# Technisches Merkblatt

## TCK42CRD-10 - 2.5 YD25DDTi

### Designunterschiede zwischen FAI und Original

TB0054-DE

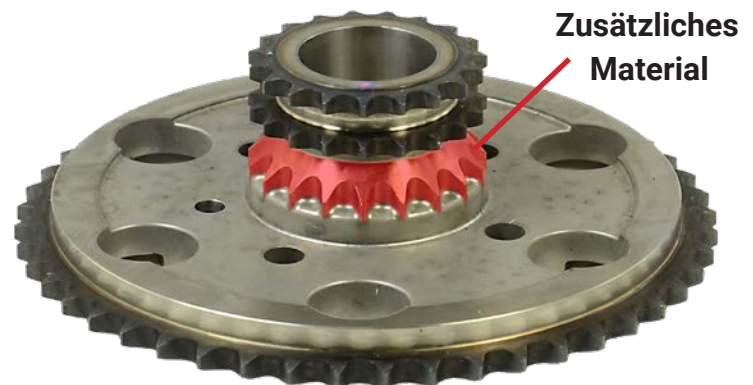
Das Bild unten zeigt das Einspritzpumpenrad, das von FAI hergestellt im Vergleich zum ursprünglichen Herstellerdesign. Das von FAI gelieferte Kettenrad ist ein direkter Ersatz mit dem einzigen Unterschied das Material und die Produktionsmethoden, die während der Herstellung verwendet werden. Das FAI-Design wird durch die Verwendung von geschmiedetem Stahl anstelle von Pulvermetall verstärkt.

Aufgrund der zusätzlichen Stärke der FAI-Version ist die Verbindung zwischen den Duplex- und den Simplex-Kettenrädern wird das zusätzliche Material, wie unten angegeben, nicht benötigt.
